**Forum mondial de l'harmonisation
des Règlements concernant les véhicules**

Soixantième sessionGenève, 1^{er}-3 septembre 2014

**Règlement n° 117 (Pneumatiques – Résistance au roulement,
bruit de roulement et adhérence)****Proposition de complément 6 à la série 02 d'amendements
au Règlement n° 117****Communication de l'expert de la Fédération de Russie¹**

Figure 1

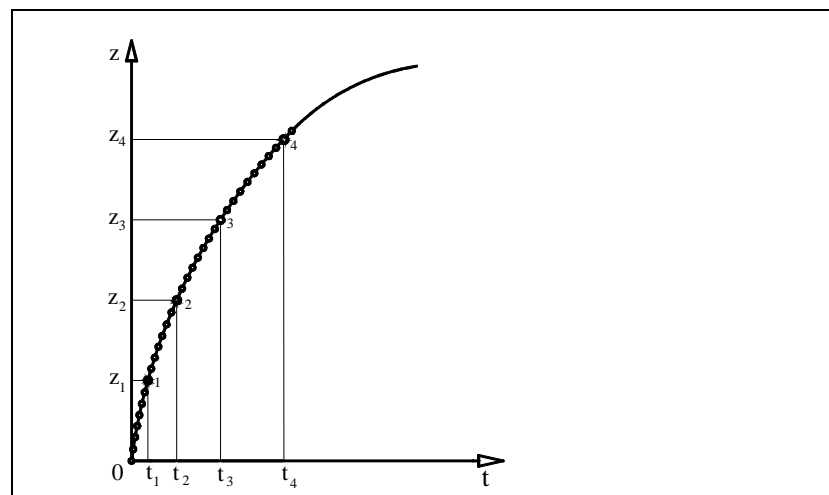
1. Enregistrer sous une forme discrète la dépendance «distance-temps» pour le corps en rotation soumis à une décélération d'une vitesse périphérique de 82 à 78 km/h ou de 62 à 58 km/h selon qu'il s'agit d'un pneumatique de voiture particulière ou de véhicule utilitaire (fig. 1):

2. Calculer par approximation, au moyen d'une fonction différentielle, monotone et continue, la dépendance à enregistrer:
- 2.1 Choisir la valeur la plus proche du maximum de z divisible par 4 et la diviser en quatre parties égales comportant des paliers: 0, $z_1(t_1)$, $z_2(t_2)$, $z_3(t_3)$, $z_4(t_4)$.
- 2.2 Composer un système d'équations comportant quatre équations formulées comme suit:

4.2 Prendre la valeur la plus proche du maximum de z qui est divisible par 4, la diviser en quatre parties égales et consigner les coordonnées de quatre points sur la courbe expérimentale (voir la figure 1).

4.3 Composer le système d'équations à partir de la formule énoncée au paragraphe 2.3 de l'appendice 5 à l'annexe 6 en utilisant successivement les coordonnées des quatre points, comme indiqué à la figure 1:
